Settore T Ecologia e Ambiente
Servizio AU Ecologia e ambiente
U.O. 0069 Valutazione Impatto Ambientale
Ufficio UVIA Procedimenti di V.I.A.
C.d.R. 0023 Ecologia e Ambiente

Oggetto: Modifica impianto recupero di rifiuti a Volpago
Ditta: SUPERBETON Spa Comune interessato: Trevignano
Procedura di Verifica assoggettabilità a V.I.A. ai
ai sensi dell'art. 20 D.Lgs. 152/06 ss.mm.ii.

PROVINCIA DI TREVISO
PARERE COMMISSIONE PROVINCIALE V.I.A.
(L.R. 26.3.1999 n. 10 - D.Lgs. 3.4.2006 n. 152 s.m.i.)

Oggetto: Modifica autorizzativa alla attività di recupero di rifiuti speciali non pericolosi esistente presso la "Cava Bombarda" sita in località Belvedere.
Ditta: SUPERBETON S.p.A.
Comune di localizzazione: Volpago del Montello
Comune interessato: Trevignano
Procedura di Verifica di assoggettabilità a V.I.A. ai sensi dell'art. 20 D.Lgs. 152/06 smi.

LAY-OUT IMPIANTOCARATTERISTICHE DEI MATERIALI OTTENUTI DALL'ATTIVITA' DI RECUPERO

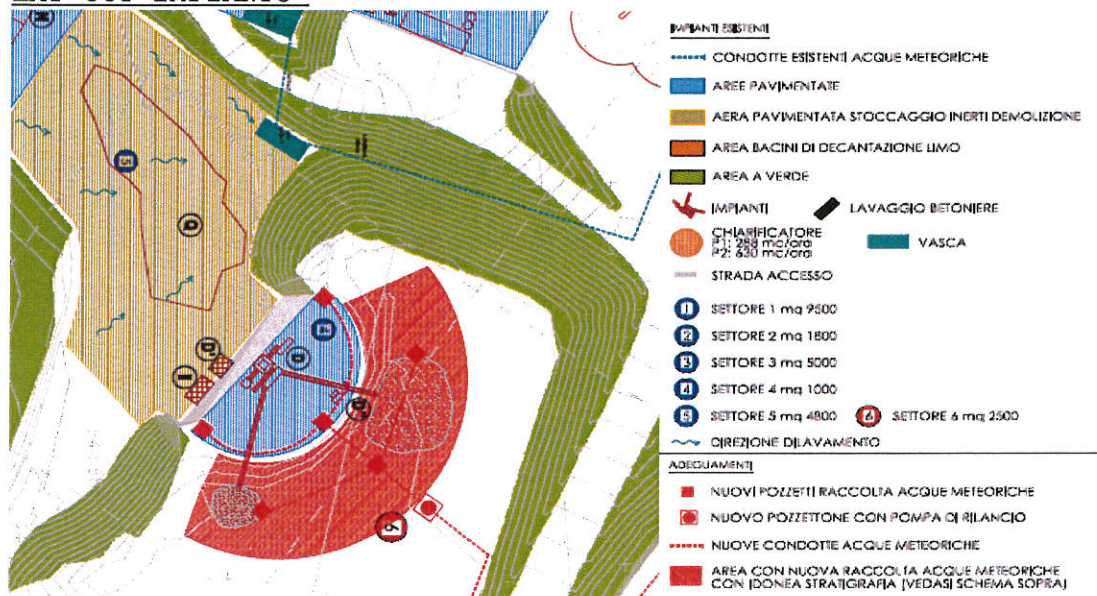
Il rifiuto in ingresso è posto nel settore 5 alla quota di - 15 m rispetto al piano di campagna. L'impianto di trattamento (macinatore e nastri) sono posti in elevazione a partire da - 25 m rispetto al piano di campagna.

Il progetto in esame prevede che il settore 6 sia dotato di pacchetto impermeabilizzante (vedasi par. "gestione delle acque meteoriche di dilavamento") e sistema di raccolta e trattamento delle acque meteoriche di dilavamento.

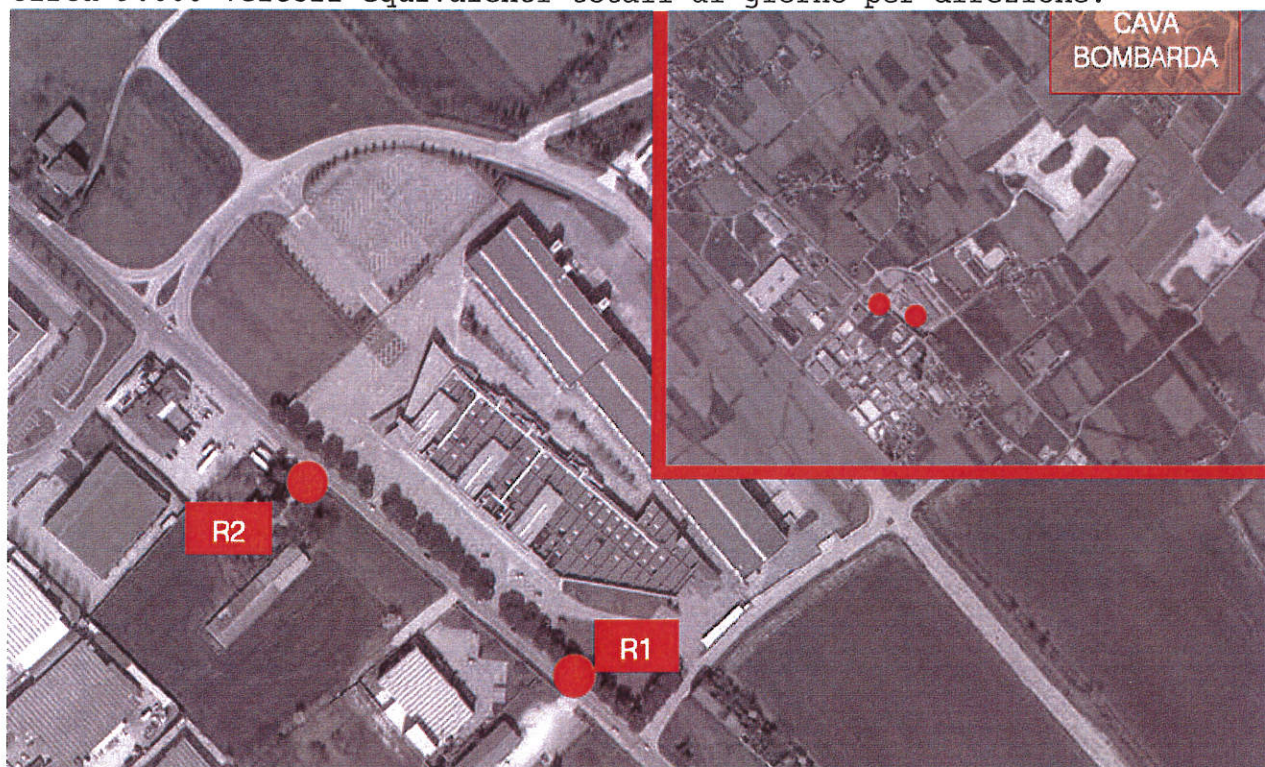
dalla direzione Nord e la postazione radar R2 è stata ubicata come da planimetria di seguito allegata per monitorare il traffico lungo la SR 348 proveniente dalla direzione sud.

Dall'analisi dei dati è emerso che il periodo di punta rappresentato dalla fascia oraria 17.30-18.30 con un dato orario che si attesta sui 700 veicoli equivalenti/ora su entrambe le direzioni. L'andamento giornaliero dei flussi rilevati mostra una certa omogeneità di valori evidenziando circa 9.000 veicoli equivalenti totali al giorno per direzione.

L'integrazione presentata dalla ditta è completa e dimostra con modalità analitiche che l'incremento del traffico generato dalla proposta di ampliamento del centro di stoccaggio e della produttività dell'impianto, anche nella condizione del pieno esercizio dell'impianto, non comporta significative alterazioni al traffico viario complessivo della zona. Il livello di servizio resta invariato (livello D) ed anche gli accodamenti alle intersezioni non variano in maniera significativa. Il maggior traffico generato consiste infatti in una ventina di camion per ora. Tale traffico si aggiunge ad un carico sulla rete esistente dell'ordine di 650 veicoli ora.

Pertanto si può concludere che l'incremento di traffico generato non è tale da comportare significativi impatti negativi.
